Umgestaltung Grenzweg

Maßstab: 1:500
Bearbeiter: Ludorf, Holger
Datum: 20.11.2024

Lageplan | Vorentwurf
 Variante 2a

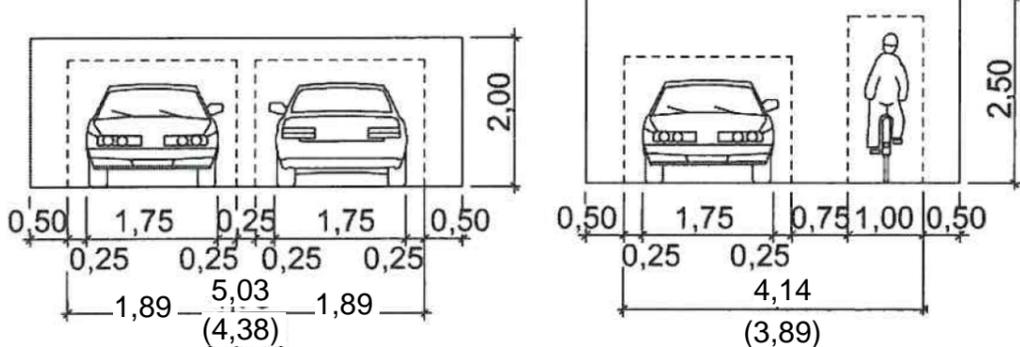
- Planungsstand:**
 Überarbeitung nach dem Anwohnergespräch am 09.10.2024
 - Ergänzung Einbahnstraße
 - Überarbeitung Situation vor den Häusern Nr. 29 und 31
 - Verkleinerung der Baumscheibe vor Haus Nr. 35
 - Ergänzung Plateauaufpflasterung
 - Berücksichtigung von 135°-Ecken in den Grünflächen
